RESOLUCIÓN CNEE-298-2016

Que **Transportista Eléctrica Centroamericana, Sociedad Anónima**, solicitó a la Comisión Nacional de Energía Eléctrica (CNEE), modificar las obras contenidas en el anexo de la Resolución CNEE-197-2013, específicamente en los numerales 3.3.2.9 y 3.3.2.4, referentes a la "Ampliación de la Subestación San Juan de Dios 69/13.8 kV" y "Ampliación de la Subestación Ciudad Vieja 69/13.8 kV". En virtud de lo manifestado

- I. Aprobar las solicitudes hechas por Transportista Eléctrica Centroamericana, Sociedad Anónima, en el sentido de modificar las obras relacionadas al anexo de la Resolución CNEE-197-2013 de la siguiente forma:

Diagrama unifilar 40

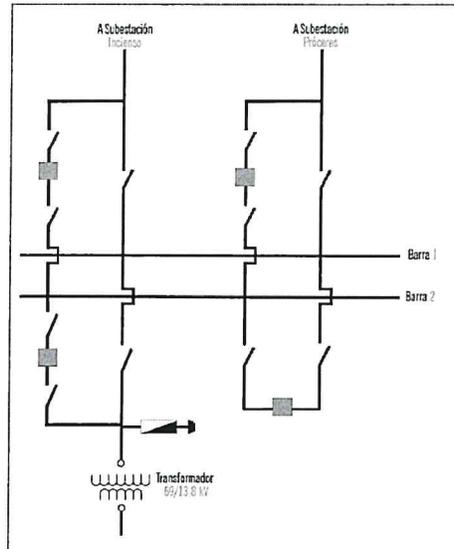
- a) **Se modifica el numeral 3.3.2.4. Ampliación de la subestación Ciudad Vieja 69/13.8 kV, mismo que queda de la siguiente manera:**

Los trabajos de adecuación y ampliación en 69 kV de la subestación Ciudad Vieja comprenden:

- a. Un campo equipado de 69 kV aislado en gas SF₆ (GIS) que se utilizará para recibir la línea de transmisión nueva proveniente de la subestación Incienso.
- b. Un campo equipado de 69 kV aislado en gas SF₆ (GIS) que se utilizará para recibir la línea de transmisión existente proveniente de la subestación Los Próceres.
- c. Un campo equipado de 69 kV para transformador de potencia aislado en gas SF₆ (GIS) que se utilizara para conectar el transformador de potencia de 69/13.8 kV que opera actualmente en la subestación.
- d. Configuración barra simple más barra de transferencia con interruptor de acople.

A continuación se muestra el diagrama unifilar de referencia de las Obras de Transmisión de la Subestación Ciudad Vieja 69/13.8 kV.

Diagrama unifilar 45

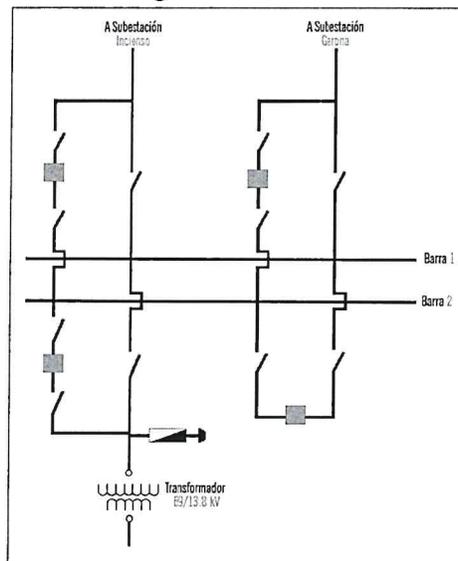
- b) Se modifica el numeral 3.3.2.9. Ampliación de la subestación San Juan de Dios 69/13.8 kV, mismo que queda de la siguiente manera:

Los trabajos de adecuación y ampliación en 69 kV de la subestación San Juan de Dios comprenden:

- e. Un campo equipado de 69 kV aislado en gas SF₆ (GIS) que se utilizará para recibir la línea de transmisión existente que proviene de la subestación Incienso.
- f. Un campo equipado de 69 kV aislado en gas SF₆ (GIS) que se utilizará para recibir la línea de transmisión nueva proveniente de la subestación Gerona.
- g. Un campo equipado de 69 kV para transformador de potencia aislado en gas SF₆ (GIS) que se utilizara para conectar el transformador de potencia de 69/13.8 kV que opera actualmente en la subestación.
- h. Configuración barra simple más barra de transferencia con interruptor de acople.

A continuación se muestra el diagrama unifilar de referencia de las Obras de Transmisión de la Subestación San Juan de Dios 69/13.8 kV.
